大間原子力発電所

基準津波策定のうち三陸沖から根室沖のプレート間地震に伴う津波等について

(コメント回答)

2020年12月10日
電源開発株式会社

3.11地震・津波の知見を反映（津軽海峡内及び大間専用港湾に特化した津波挙動を考慮）した基準波源モデル (P.2.3.1-5参照) の設定フロー

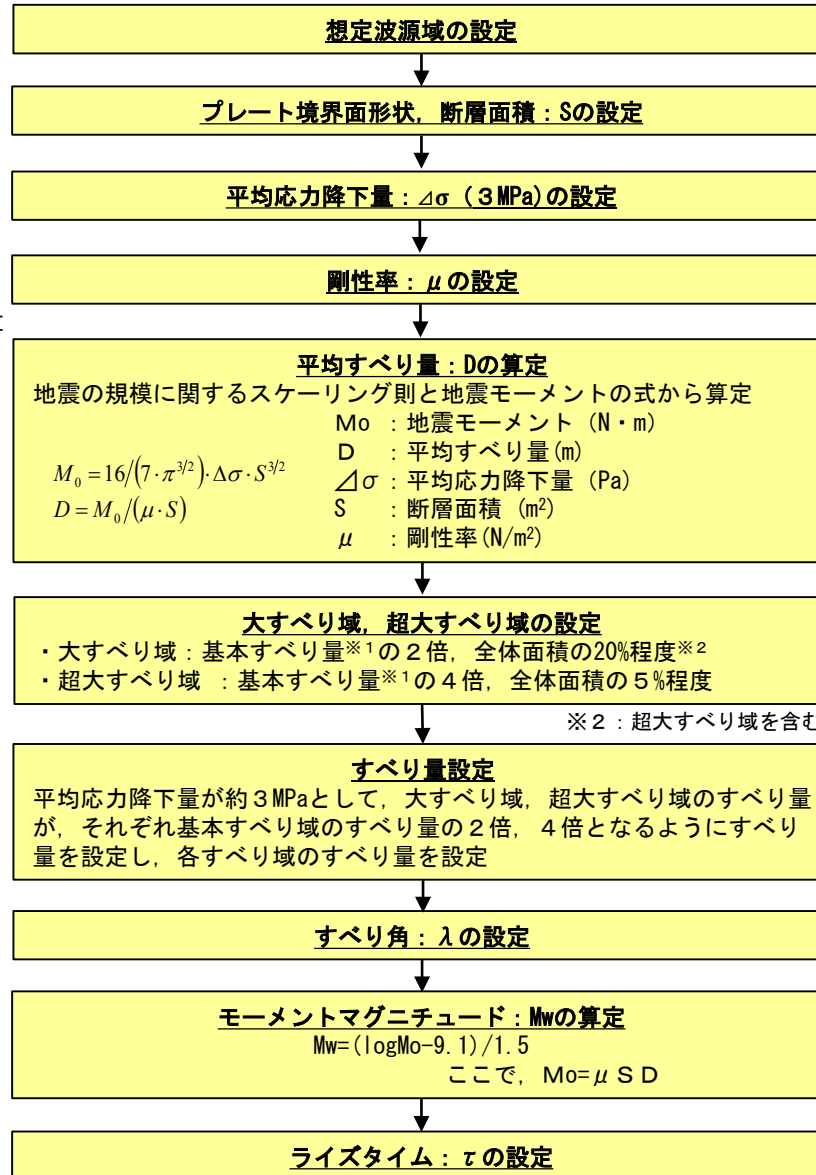
コメントNo.S5-34

設定根拠

- 既往地震, 固着及び破壊伝播に関する検討に基づき, 青森県東方沖及び岩手県沖北部から根室沖に設定
→後述P.2.3.1-12~P.2.3.1-29
- 地震調査研究推進本部 (2004, 2012) (8), (57) の微小地震の震源分布に基づくプレート境界面の推定等深線より, 地震発生域の深さの下限 (60km) から海溝軸までを考慮
→後述P.2.3.1-31
- 3.11地震を含む世界の巨大地震のばらつきを考慮した平均応力降下量 3MPa を考慮 (内閣府(2012)ほか) (58)
→後述P.2.3.1-32
- 地震波速度や密度に関する既往研究に基づき $5.0 \times 10^{10} \text{N/m}^2$ に設定 (土木学会(2016) (33))
→後述P.2.3.1-33
- 3.11地震を含む世界の巨大地震の大すべり域を参照して設定 (内閣府(2012) (58) ほか)
→後述P.2.3.1-35
- すべり角は, 陸側プレートのずれの向きに基づいて設定 (中央防災会議(2006) (9))
→後述P.2.3.1-38
- 平均的に利用されている値を参考に 3.11地震の解析結果も踏まえ60sに設定 (内閣府(2012) (58))
→後述P.2.3.1-39

3.11地震・津波の知見を反映した基準波源モデル

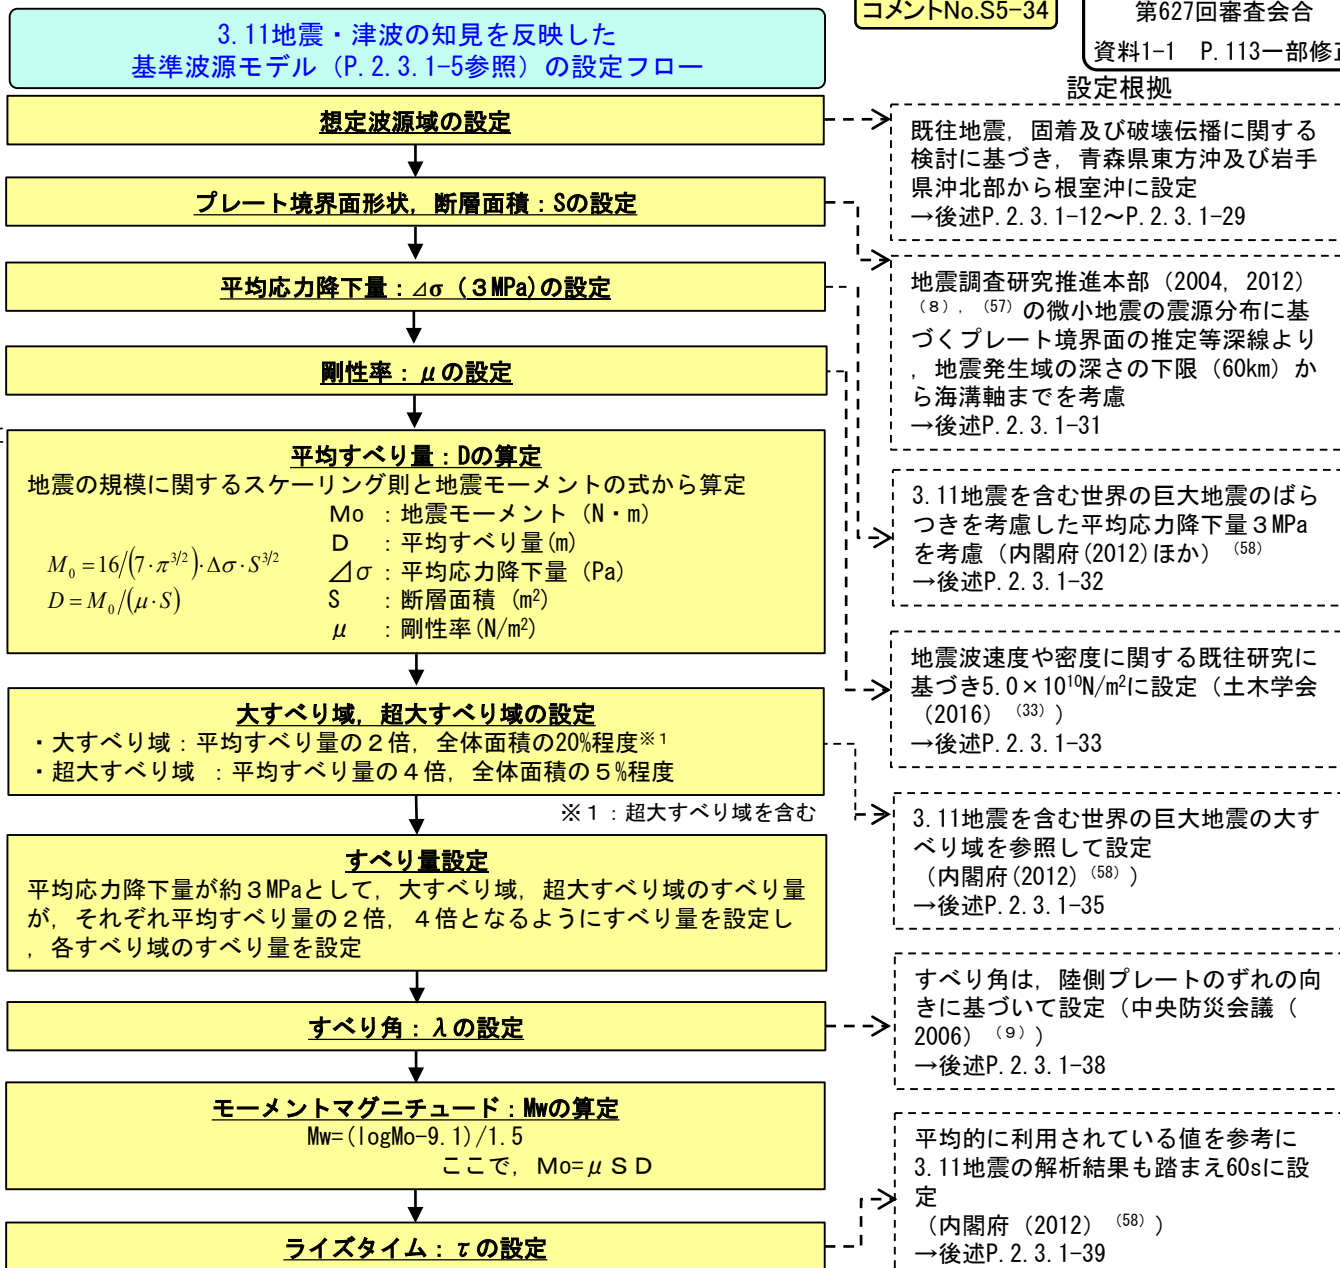
コメントNo.S5-34

コメントNo.S5-33
コメントNo.S5-34

右のフロー及び設定根拠に基づき、3.11地震・津波の知見を反映した基準波源モデルを設定した。

基準波源モデル①②の計算津波高と太平洋側既往津波高との比較

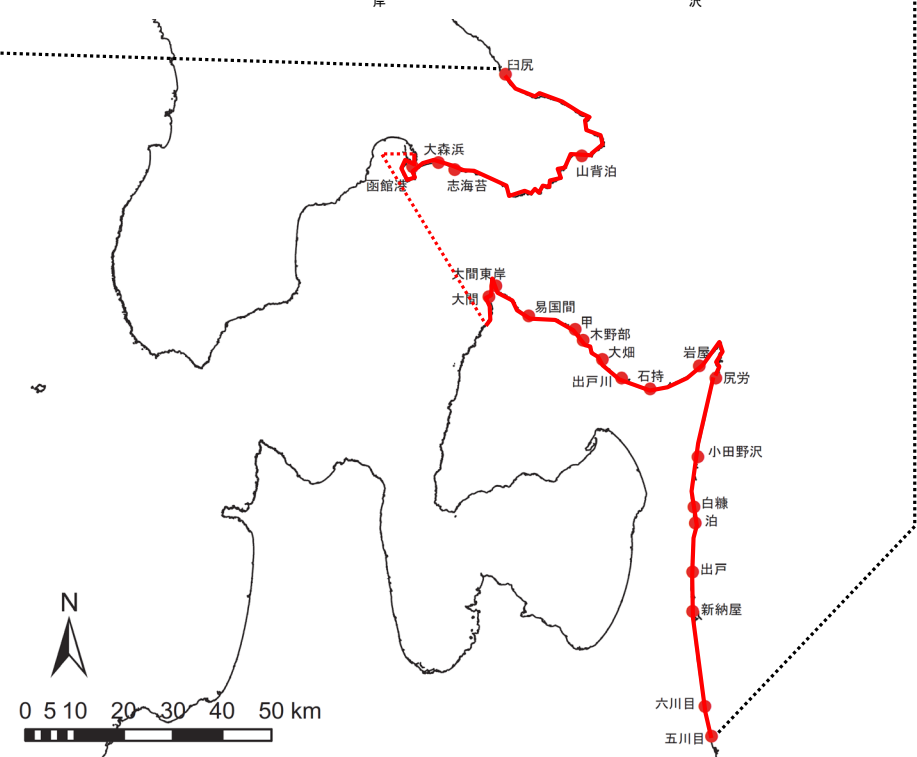
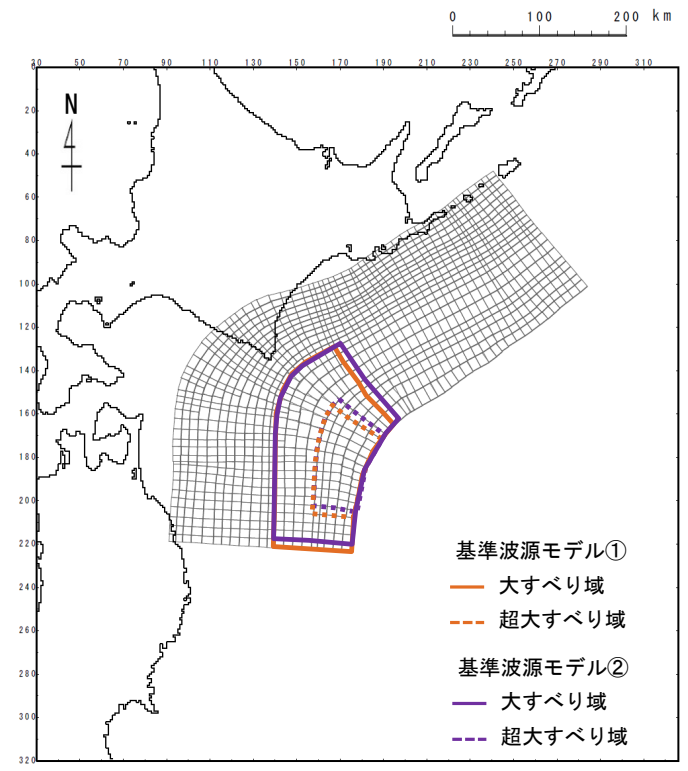
審査資料の再チェックを行い、「計算津波高の分布の誤り」を修正した。

- 波源モデル選定の妥当性確認として、津軽海峡開口部付近の沿岸における基準波源モデル①②の計算津波高※¹ (概略パラメータスタディ上昇側最大ケース) と既往津波高※¹との比較を行った。
- 基準波源モデル①②の計算津波高は、おおむね既往津波高を上回ることを確認した。

基準波源モデルの設定：基準波源モデル⑥ (2/2)

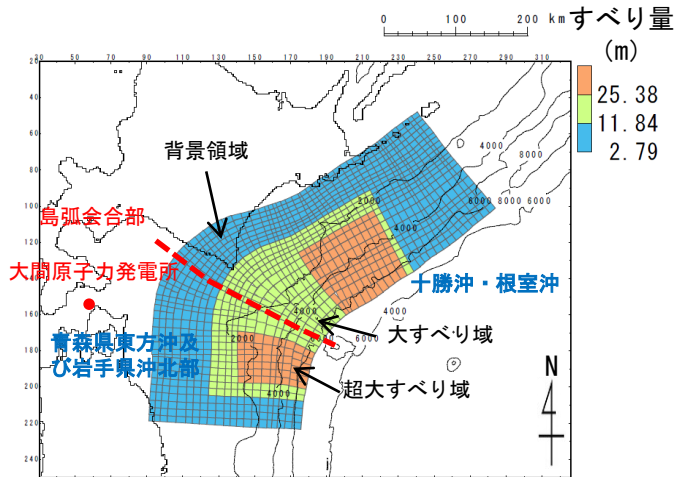
審査資料の再チェックを行い、「波源モデルのパラメータ表中の平均応力降下量の誤り」を修正(3を3.1に修正)した。

コメントNo.S5-33

基準波源モデル③~⑥の計算津波高と太平洋側既往津波高との比較

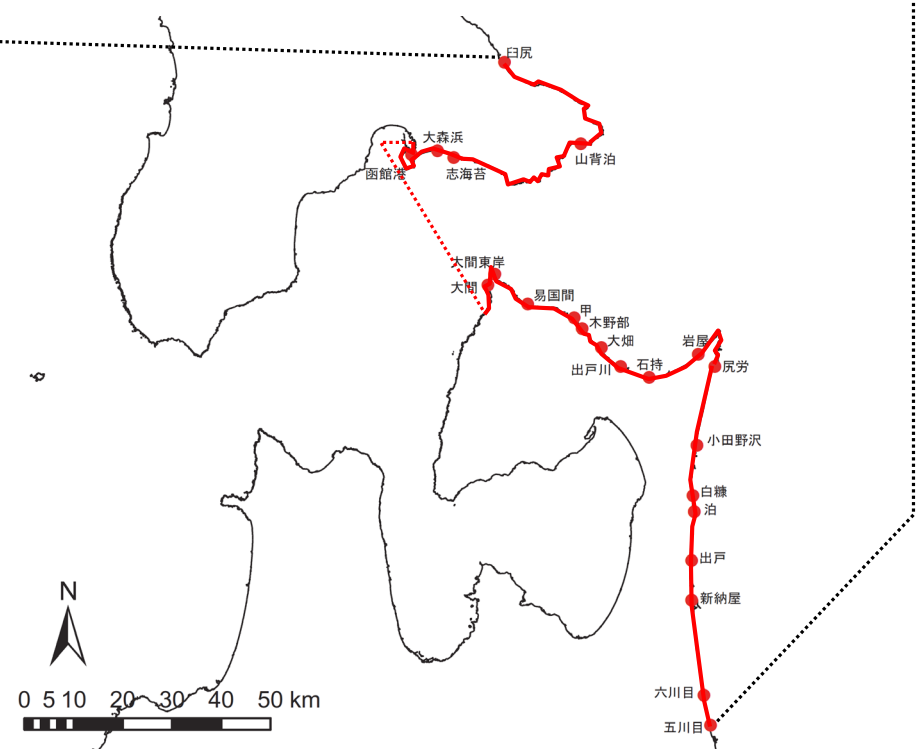
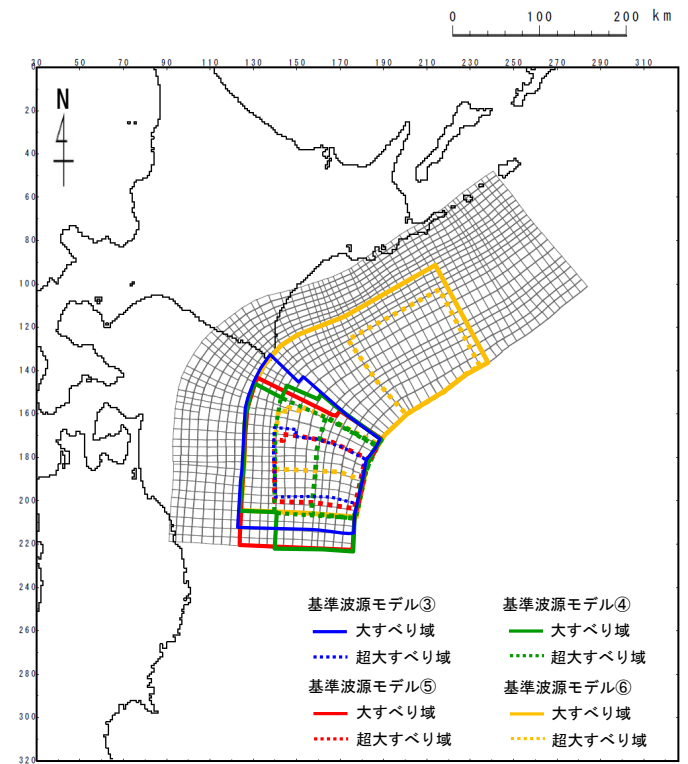
コメントNo.S5-33

- 波源モデル選定の妥当性確認として、津軽海峡開口部付近の沿岸における基準波源モデル③~⑥の計算津波高※（概略パラメータスタディ上昇側最大ケース）と既往津波高※との比較を行った。
- 基準波源モデル③~⑥の計算津波高は、おおむね既往津波高を上回ることを確認した。
